Project: OAIS SDNW FA08

Eindverslag inspraakprocedure

Besluit tot het aanwijzen van afval inzamellocaties aan de
Naritaweg 8 en Naritaweg 10 in de buurt Sloterdijk
Stationskwartier (FAo8)

Onderdeel: Definitief verzamelbesluit

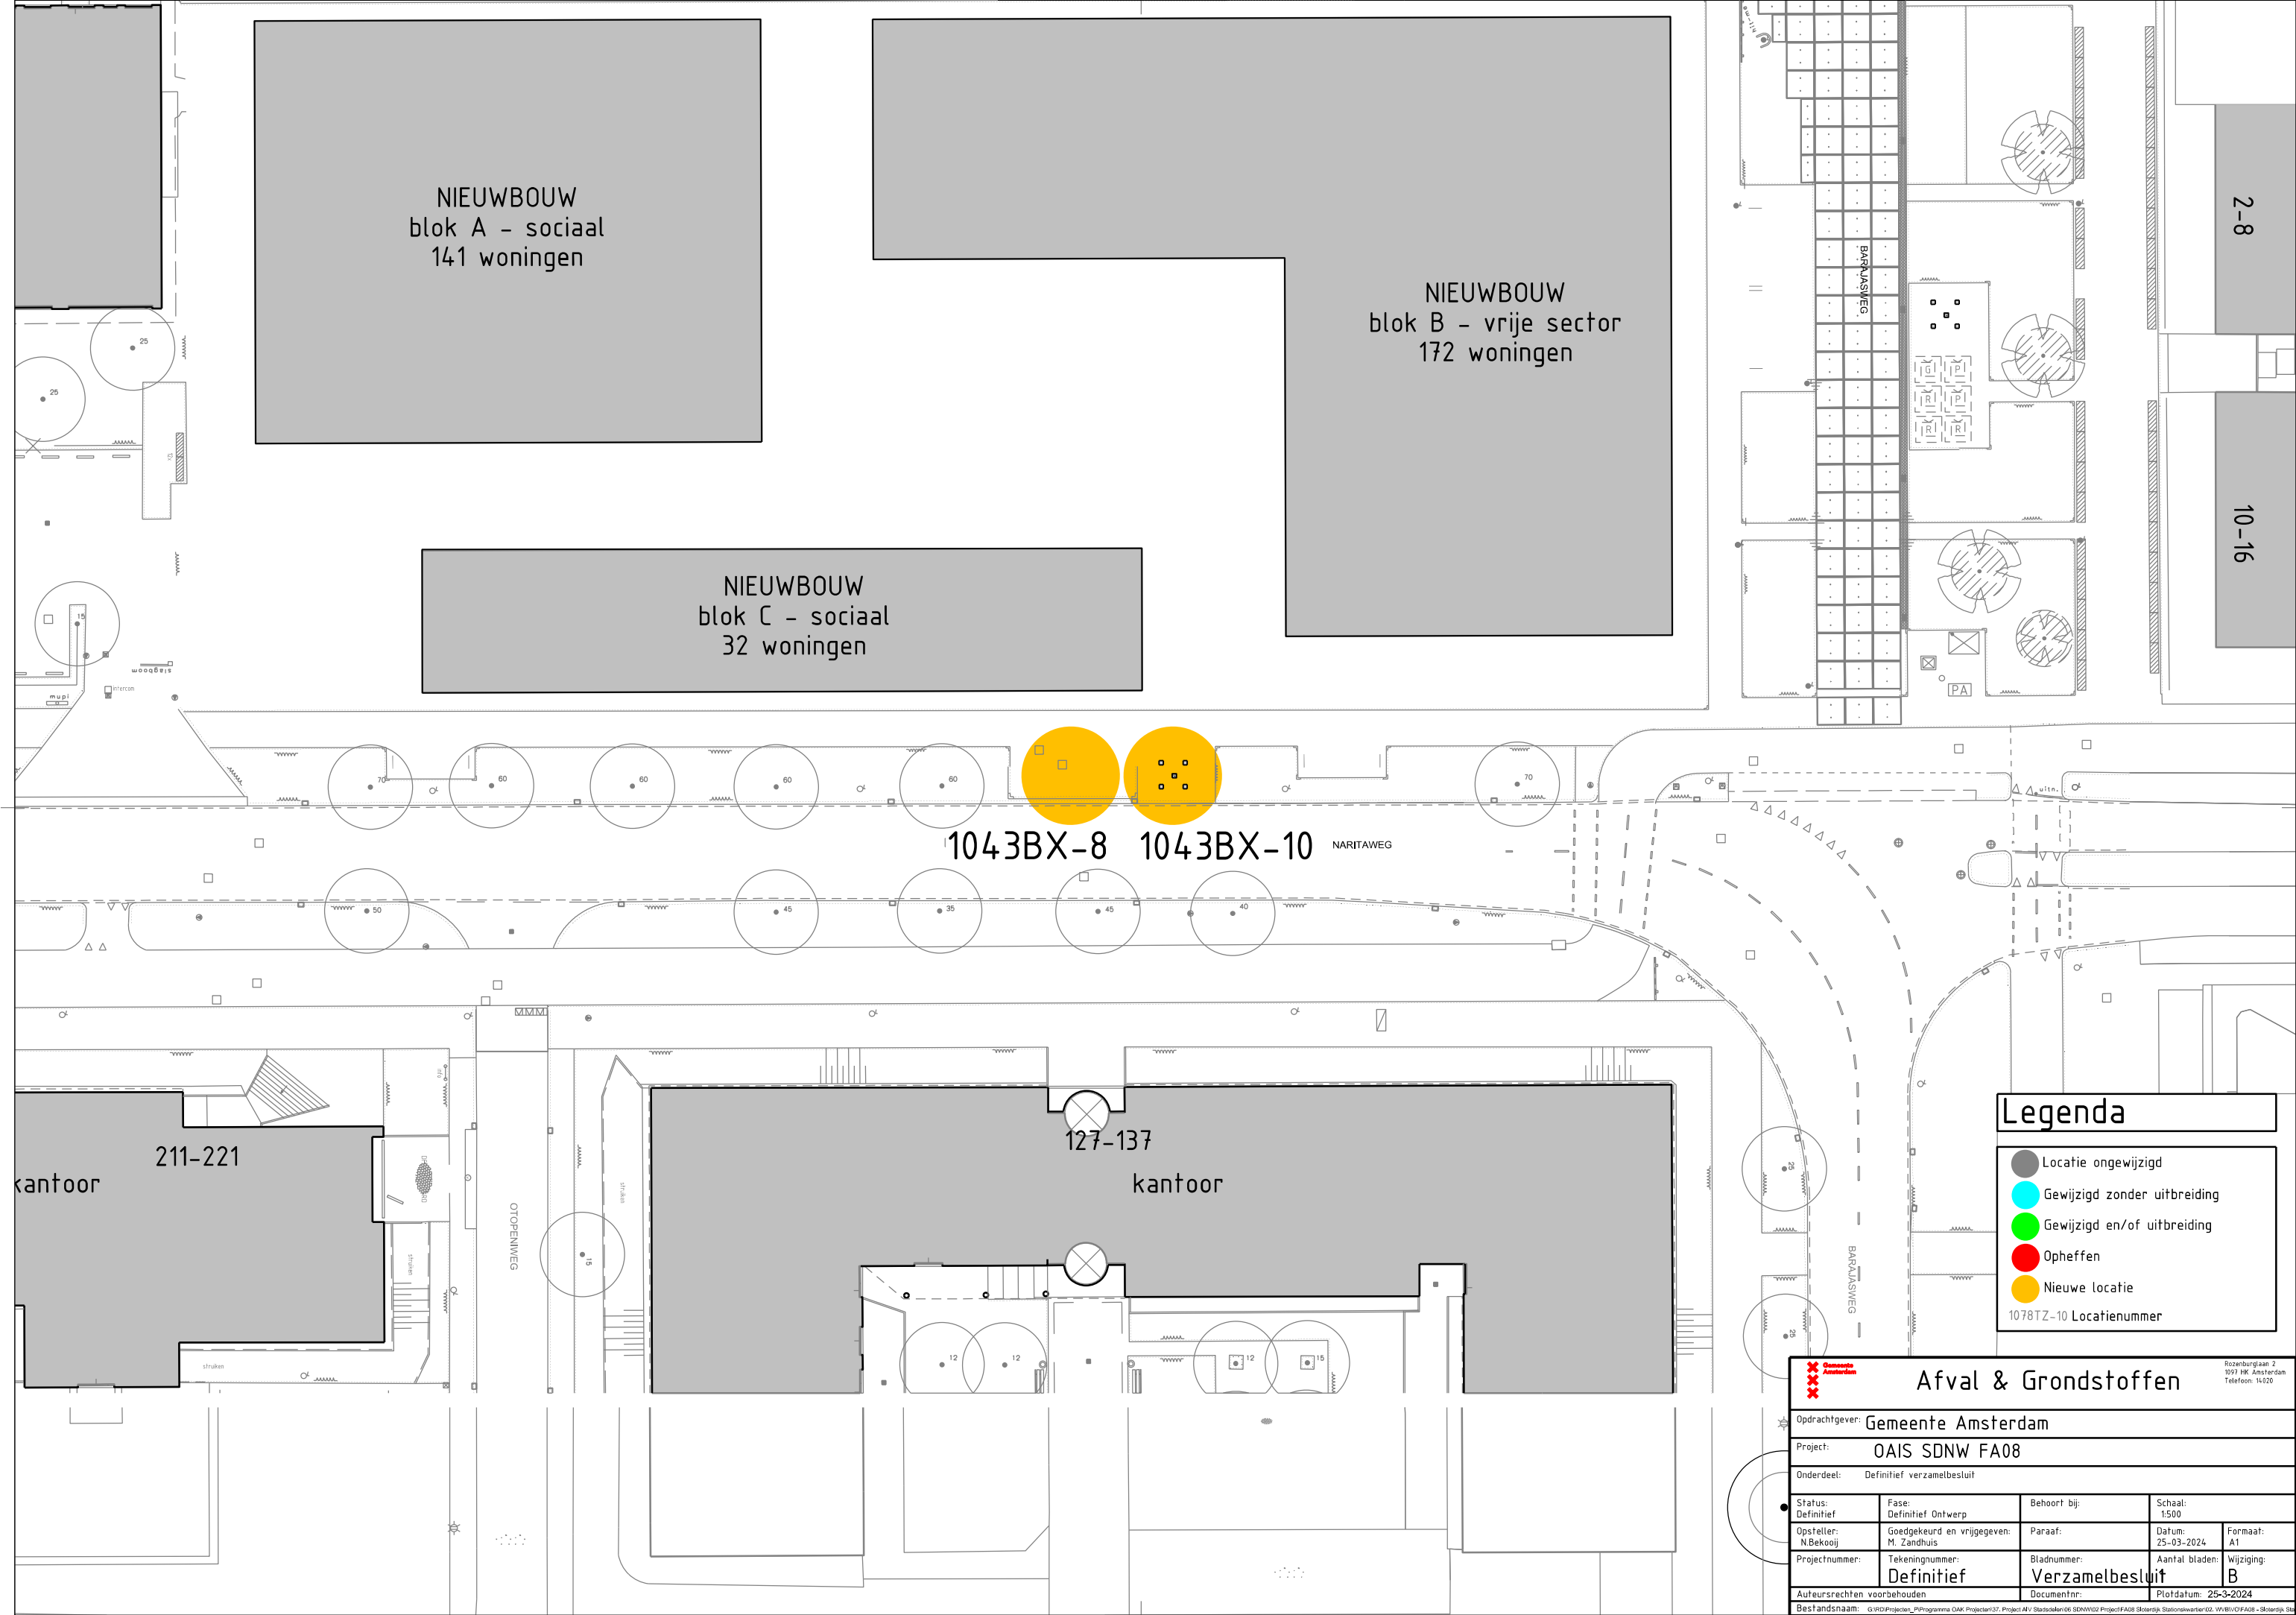
1. De Naritaweg zou een laan van allure moeten worden, maar vuilcontainers aan de voorkant schaden de uitstraling en kunnen boomwortels beschadigen, wat bomen doet sneuvelen. Daarnaast zal intensiever gebruik van de weg, ook door OV-bussen, het legen van veel containers tijdrovend en gevaarlijk maken.
2. De containers zouden geplaatst worden voor de deur van de woningen 10D2 en 10D1. Dit is niet wenselijk. Als alternatieve locatie wordt daarom de Plesostraat voorgesteld.

Er is specifiek onderzoek gedaan naar de plaatsing van de ondergrondse containers, waarbij rekening is gehouden met de bestaande bomen op de Naritaweg. De containers worden op voldoende afstand van de bomen geplaatst (minimaal 3 meter), zodat hun wortels niet worden aangetast en de bomen behouden blijven. De containers zullen dus geplaatst worden zonder dat de bomen worden aangetast.

Het klopt dat de verkeersdruk op de Naritaweg zal toenemen, maar deze weg is hierop ontworpen als gebiedsontsluitingsweg. Door deze weg intensiever te gebruiken kunnen andere wegen zoals de Plesostraat ontzien worden en ingericht worden als erf wat het groen, de rust en de leefbaarheid ten goede komt. Hiernaast is de voorgestelde locatie afgestemd met het GVB en het gemeentelijke expertise team Openbare Ruimte. Hieruit is gebleken dat plaatsing aan de Naritaweg niet leidt tot extra vertragingen of gevaarlijke situaties. De frequentie van het legen van de containers is bovendien erg laag, doordat er gebruik gemaakt wordt van perscontainers die een grotere capaciteit hebben.

Binnen Sloterdijk Stationskwartier is een van de speerpunten voor openbare ruimte om zoveel mogelijk groen te maken. Hiervoor is het nodig om auto's en ander verkeer zoveel mogelijk te weren uit woongebieden. Wij richten de openbare ruimte door middel van autoluwe buurtstraten met zoveel mogelijk groen en verblijfsruimte. Deze straten zijn zoveel mogelijk vrij van autoverkeer. De Plesostraat wordt zo'n buurtstraat. De centrale wegen in het gebied zijn de gebiedsontsluitingswegen. Op de gebiedsontsluitingswegen realiseren wij zoveel mogelijk de voorzieningen die nodig zijn in de wijk, zoals laad en losplaatsen, vuilcontainers, grofvuilplekken, fietsparkeerplaatsen, etc. Zodoende voorkomen wij zwaar verkeer in de buurtstraten. De Naritaweg is zo'n gebiedsontsluitingsweg. Vandaar dat we er voor kiezen om de ondergrondse containers aan de Naritaweg te plaatsen.

Verder speelt ook verkeersveiligheid een rol bij de keuze voor de Naritaweg. De Plesostraat is namelijk ontworpen als een éénrichtingsstraat. Als er containers in deze straat geplaatst zouden worden, zou dit betekenen dat de hele straat geblokkeerd wordt tijdens ledigen, of dat er een parkeerhaven voor de afvalwagen gemaakt moet worden die ten koste gaat van het groen in de straat aan de noordelijke zijde. Door het blokkeren van de hele straat verslechtert de verkeersveiligheid door afnemende zichtlijnen.

Op de bewonerstekening lijkt het inderdaad alsof de afvalbakken pal voor de voordeur van woningen 10D2 en 10D1 geplaatst worden. Uit verder onderzoek en de bestekstekening zichtbaar dat dit niet het geval is.

De zienswijzen geven **geen** aanleiding het ontwerpbesluit te wijzigen. Zie 3.3
